Miljøverndepartementet

## Revisjon av veileder for grad av utnytting - høringsuttalelse

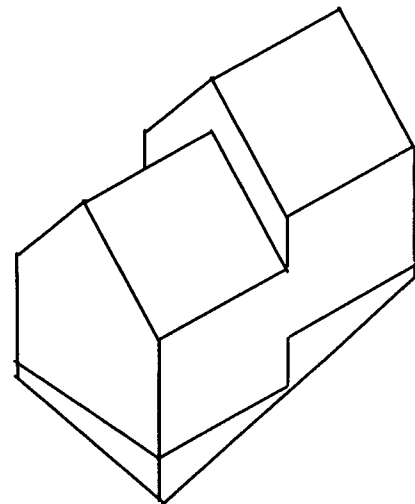
Her er det ikke sagt noe om hvordan gjennomsnittshøyden skal beregnes. Vi mener at slik TEK er formulert må det være rom for å bruke gjennomsnittstenkning både for høyden nede langs terreng og for gesimsens høyde oppe. Det er for mange geometriske former og mulighet for formgivning av bygg som det ikke er mulig å finne logisk sammenhengende regler for i den foreliggende veiledningen. Ett eksempel på logisk brist er bestemmelsen om at det er gjennomsnittlig terrenghøyde mot nabo som skal tilfredsstillende høydekravet i pbl § 70, sammenholdt med at det er toppen av mønet på en takark som skal tegnes som bygningens gesimshøyde. Hvorfor kan ikke en gjennomsnittsbetraktning også brukes på gesimshøyde?

Et annet eksempel er halvplanhus med saltak i fallende terreng. Se figur til høyre. Hva er gesimshøyde her?

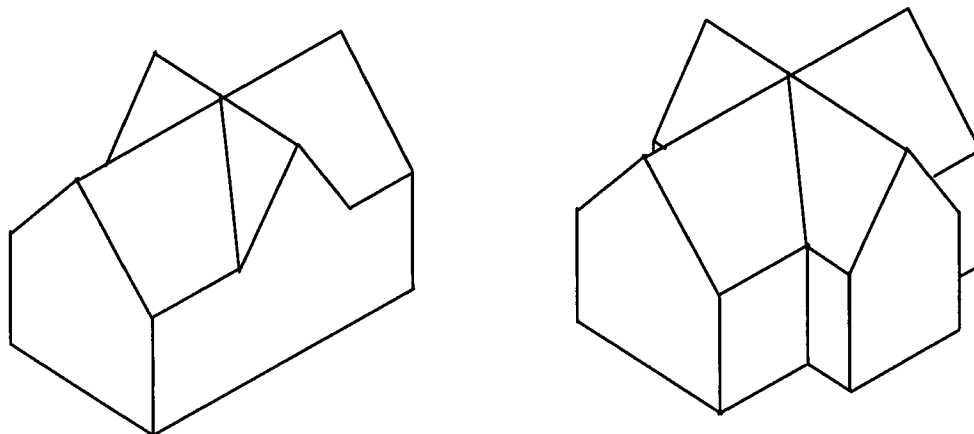
En liten figur som kan minne om den "klassiske" sveitservilla, viser at det også er andre takformer som disse reglene ikke fanger opp. Hva er møne og hva er gesims i eksemplet til venstre nedenfor?

Det kan være nærliggende å hevde at eksemplet til vestre skal betraktes som et hus med takark. Men hva da når grunnplanen er korsformet som i eksemplet til høyre?
